福島第一原子力発電所
敷地南側の地すべり地形に関するご指摘について

2022年8月
東京電力ホールディングス株式会社

図-2 平成 25 年に実施した地質調査の位置図
(平成 25 年調査報告書に加筆)

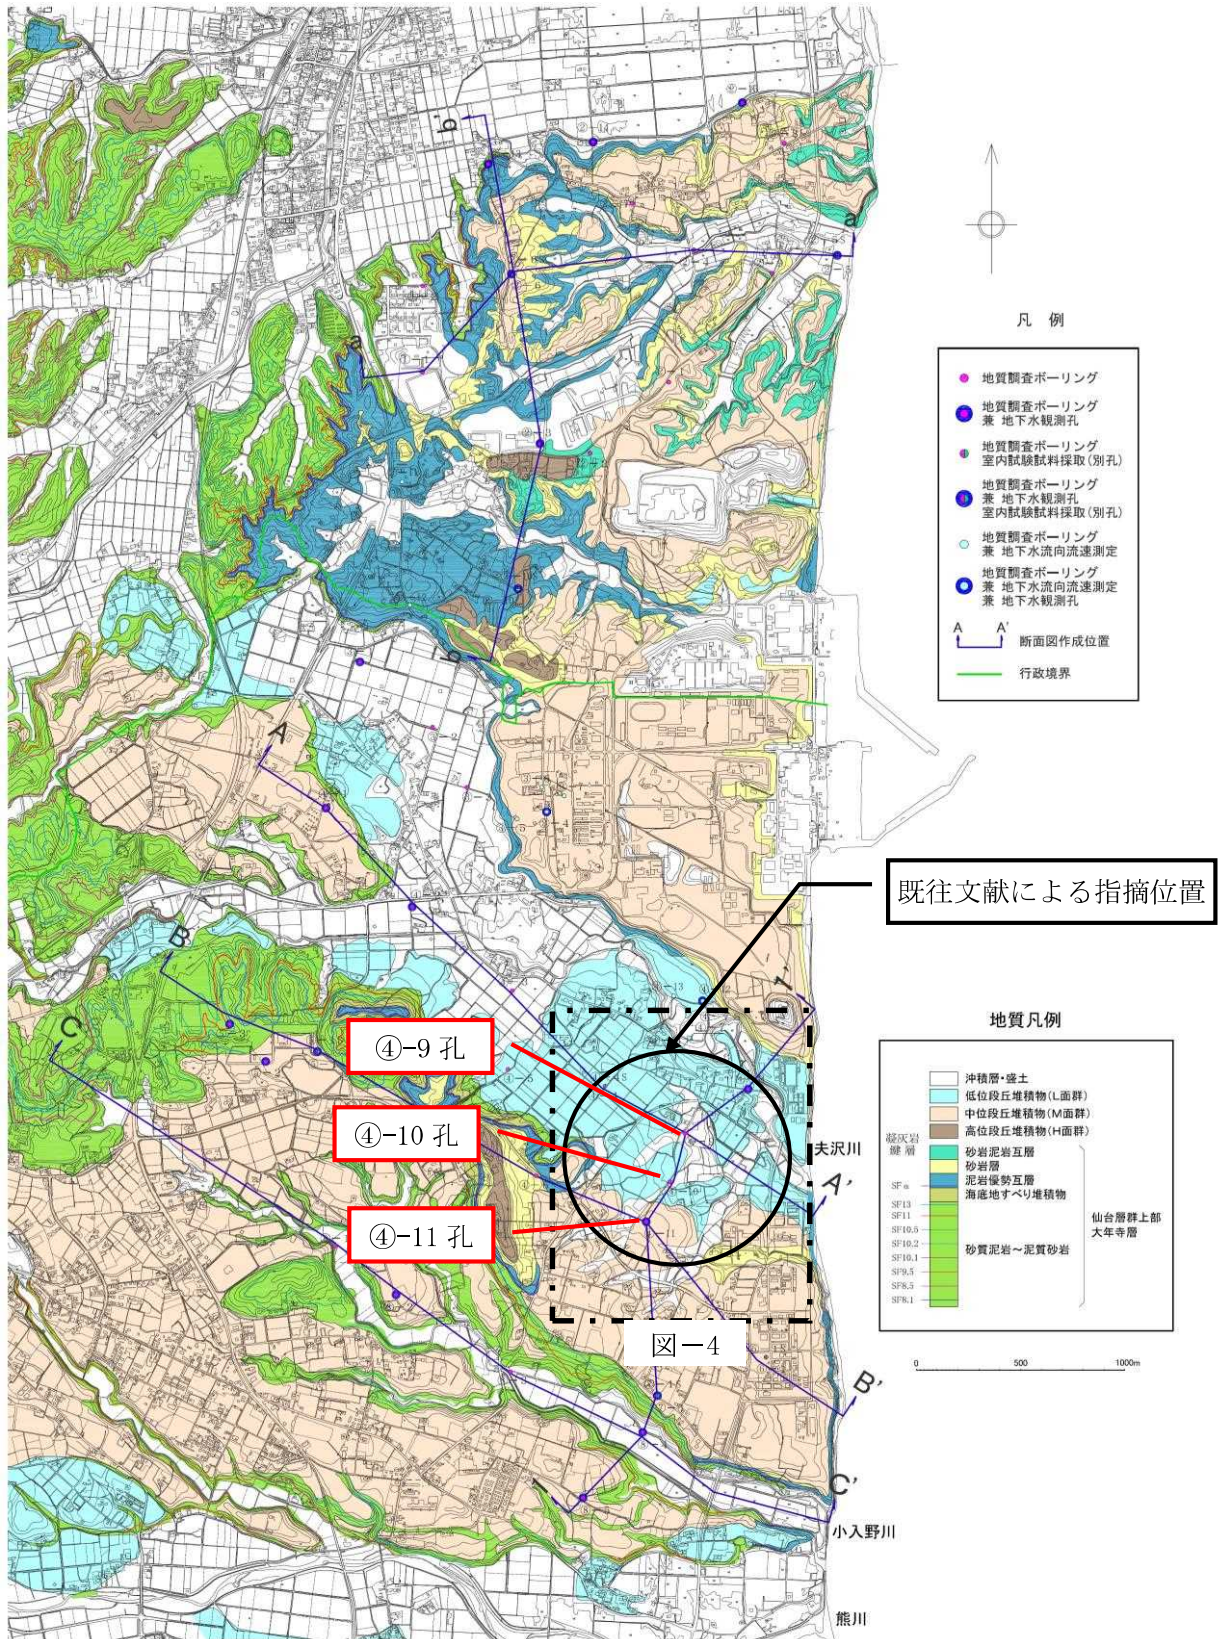
2022年4月8日に実施された原子力規制委員会委員による福島第一原子力発電所現地調査において、「既往文献*1において発電所構外南側に大きな地すべり跡があるとの記述がある。新規制基準では地すべりも規制の対象であることから、昔の航空写真や類似地形などを参考にして地すべり跡の理由を確認することは、サイトを運営する上で必要と思われる」との指摘を委員より受けた。

既往文献において表層地すべりにより形成された可能性を指摘した緩斜面の位置を図-1に示す。

前述の緩斜面は、ボーリング調査によると緩斜面上部は中位段丘堆積物、緩斜面の中部～下部は低位段丘堆積物によって構成されていることから高さの異なる段丘面と考えられること、それらの段丘堆積物を厚さの異なるローム層が被覆していることから地形の形成時期は古いものと考えられ、最近形成された表層地すべりの可能性は低いと考えられるとしている^{*2}。

環境省殿による調査結果及び以上のことから、既往文献によって表層地すべりの可能性が指摘された緩斜面は、高さの異なる段丘面と考えられ、また地形の形成時期も古いものと考えられる。
